改善箇所説明図

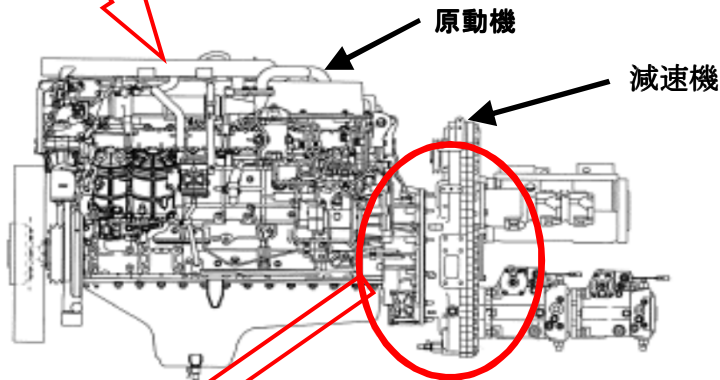
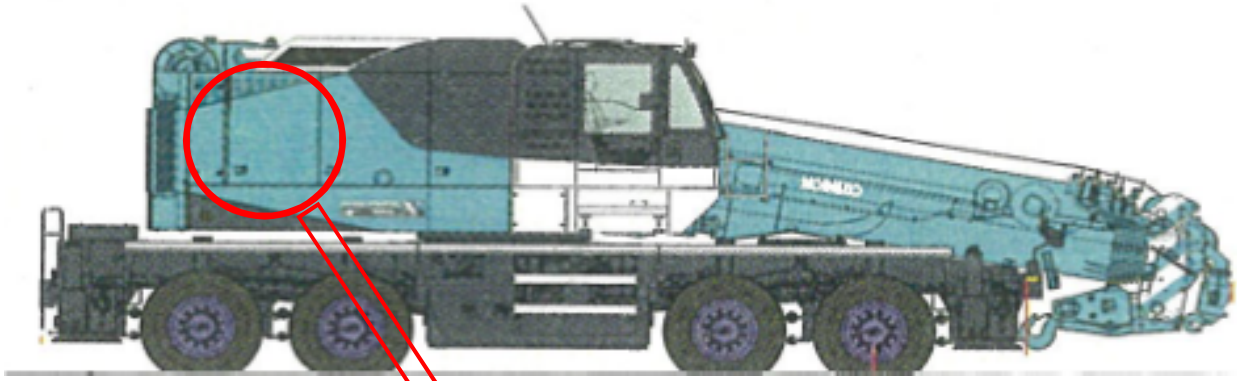
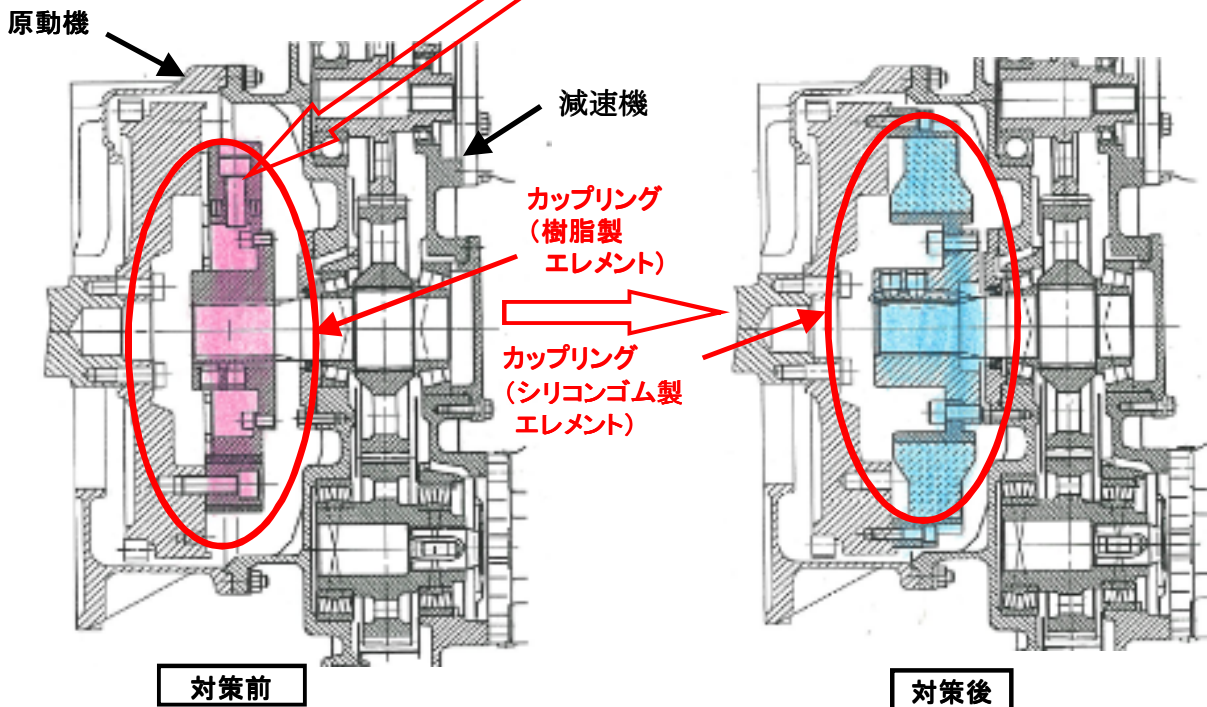
不具合発生箇所

原動機と減速機を連結するカップリングにおいて、カップリングの回転変位が許容値を超える場合があるため、カップリングを構成する樹脂製エレメントが早期に摩耗するものがある。そのため、当該エレメントが摩耗することにより減速機に振動および異音が発生し、最悪の場合、振動により減速機ケーシングの一部に微細な亀裂が発生し減速機内のギヤオイルが滲み出すおそれがあるが、走行には影響しない。

改善の内容

全車両、対策型カップリングに交換する。また、減速機ケーシングを点検し亀裂がある場合は減速機を新品と交換する。
